RÉPUBLIQUE FRANÇAISE - DÉPARTEMENT DU HAUT-RHIN  
PLAN LOCAL D'URBANISME DE SAINT-HIPPOLYTE

# Modification simplifiée n°1

## 1 - Notice de présentation

Parcelles 103 - 259 - 260 - 261

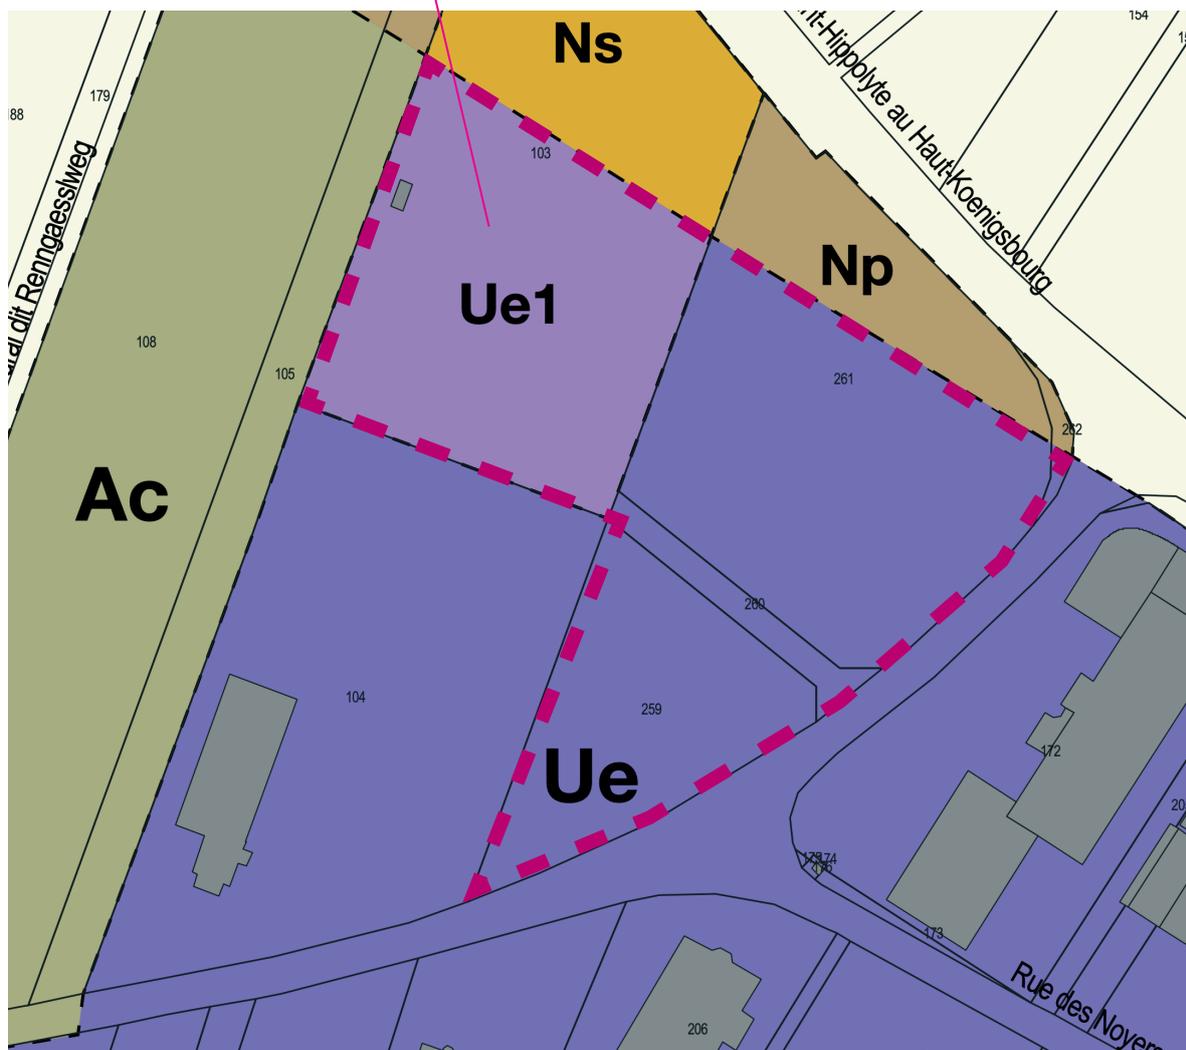
Cependant, son adaptation apparaît nécessaire pour les parcelles 103 - 259 - 260 - 261 section cadastrale n°23 classée en zone Ue.

En effet, ces parcelles, dont la n°103 est propriété communale, forment un site d'un seul tenant susceptible d'accueillir un projet d'aménagement d'ensemble pouvant proposer des solutions mutualisées en termes de stationnement.

L'évolution du règlement proposée vise à faciliter un projet en ce sens, cela en considérant que la prescription imposée par le règlement en son article Ue 12.1 donne les garanties nécessaires :

- 12.1 Lors de toute opération de construction, d'extension, de création de surfaces de plancher ou de changement d'affectation de locaux, il doit être réalisé en dehors des voies publiques un nombre d'aires de stationnement adapté au fonctionnement du site.
- En ce sens, excepté pour les parcelles 103 - 259 - 260 - 261 section cadastrale n°23, les normes édictées en annexe du présent document sont une base minimale.
- 12.2 Concernant les aires de stationnement, elles proposeront, sauf impossibilités techniques, des solutions d'infiltration des eaux de ruissellement filtrantes et végétalisées (ex : dalles alvéolées, graviers).

### OAP 2.2

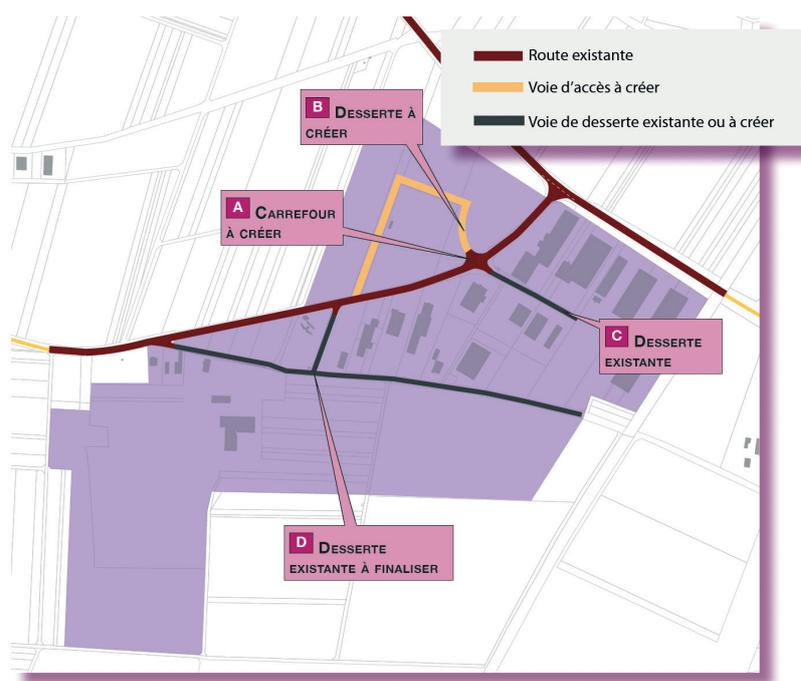
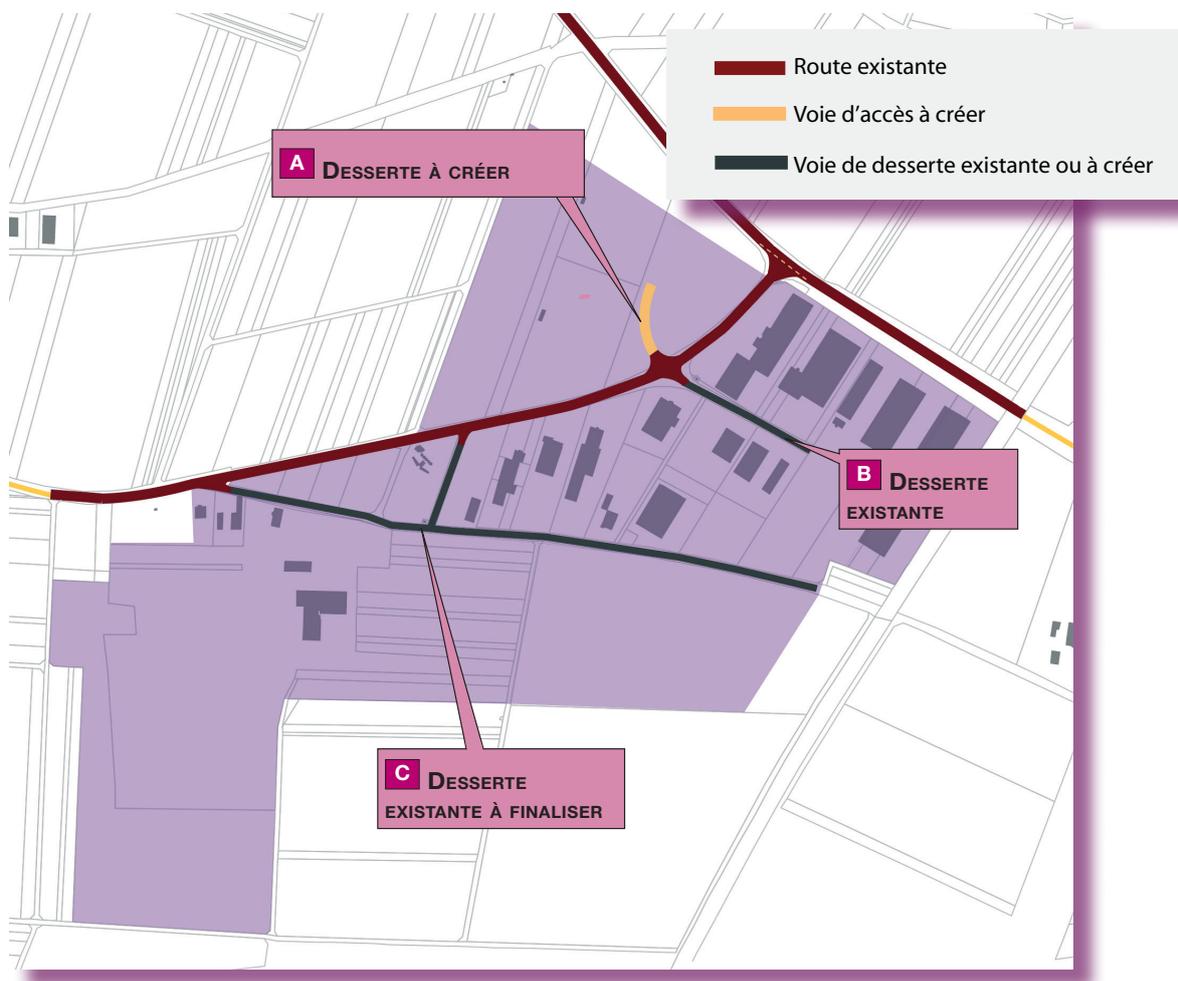
Le Plan Local d'Urbanisme de Saint-Hippolyte, approuvé le 10 avril 2017 a défini un schéma d'accès de la partie nord-ouest du site qui n'apparaît plus opportun à ce jour. En effet, l'évolution du site depuis 2017 ne rend plus pertinent le principe du bouclage prévu initialement.

Aussi, dans le souci de prendre en compte ce nouveau contexte et dans le souci de favoriser une mobilisation optimale du foncier, donc de mieux répondre à l'impératif de gestion parcimonieuse de l'espace, la modification simplifiée n°1 du PLU redéfinit en conséquence les modalités de desserte du site.

L'organisation du système de desserte du site est aujourd'hui donnée par l'histoire. Seule reste à être entreprise la desserte de la partie Nord-Ouest du site, ceci pour les parcelles 103 - 259 - 260 - 261 section cadastrale n°23 en zone Ue pour laquelle il importe de réaliser un simple accès à partir du carrefour existant.

- Afin de limiter les accès directs à la route départementale à ceux existants, la partie Nord-Ouest du site sera desservie (desserte A à créer définie sur le plan ci-contre) par un accès unique débouchant au droit du carrefour existant entre la RD et la desserte B identifiée sur le plan ci-contre.

- La partie sud du site comprend encore près de 8 hectares de surfaces disponibles pour l'accueil de nouvelles activités. Leur desserte se fera automatiquement via les entrées existantes menant aux rues «C» présentées sur le plan ci-contre. La rue C sera prolongée vers l'est selon les besoins.

### OAP 2.2

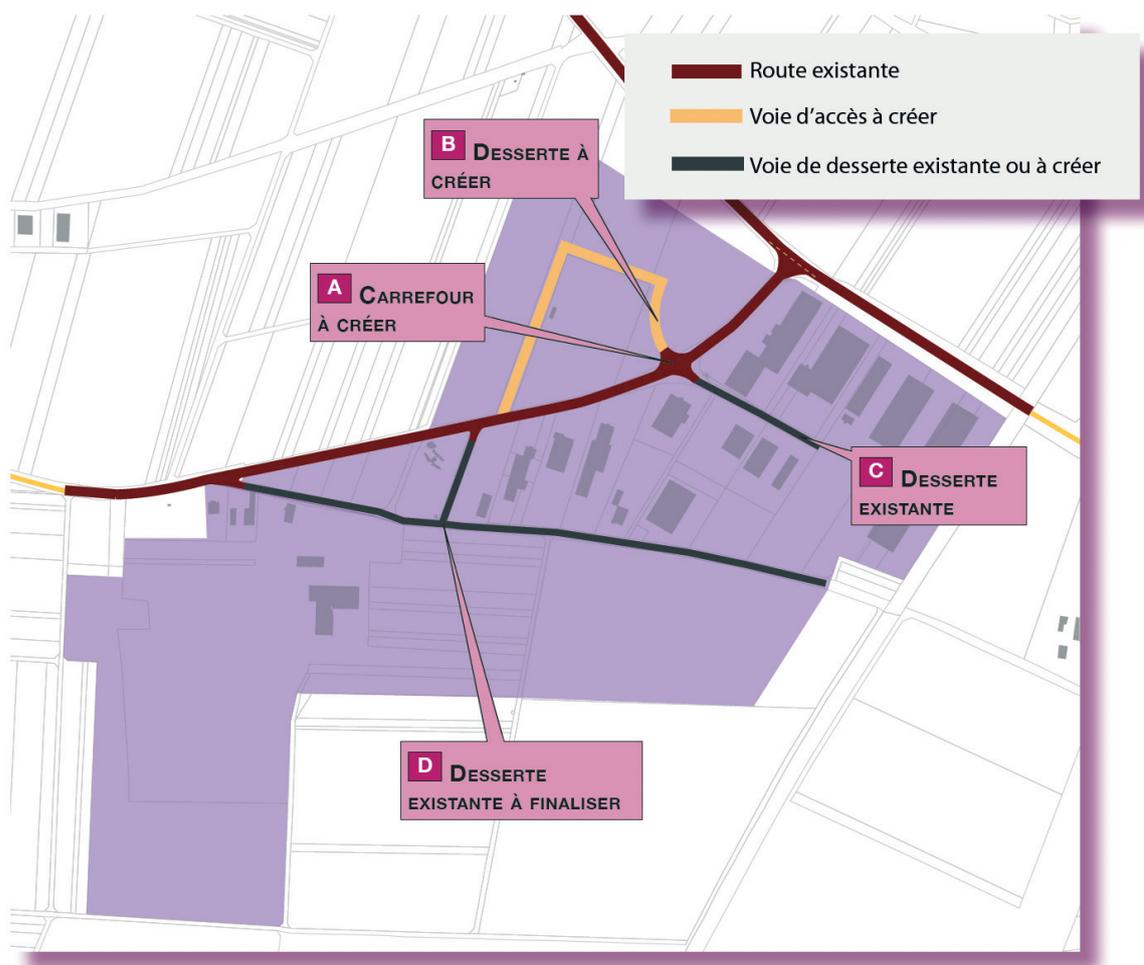
L'organisation du système de desserte du site est aujourd'hui donnée par l'histoire. Seule reste à être entreprise la desserte de la partie Nord-Ouest du site pour laquelle il importe de réaliser un simple accès à partir du carrefour existant.

- Afin de limiter les accès directs à la route départementale à ceux existants, la partie Nord-Ouest du site sera desservie (desserte A à créer définie sur le plan ci-contre) par un accès unique débouchant au droit du carrefour existant entre la RD et la desserte B identifiée sur le plan ci-contre.

- La partie sud du site comprend encore près de 8 hectares de surfaces disponibles pour l'accueil de nouvelles activités. Leur desserte se fera automatiquement via les entrées existantes menant aux rues «C» présentées sur le plan ci-contre. La rue C sera prolongée vers l'est selon les besoins.
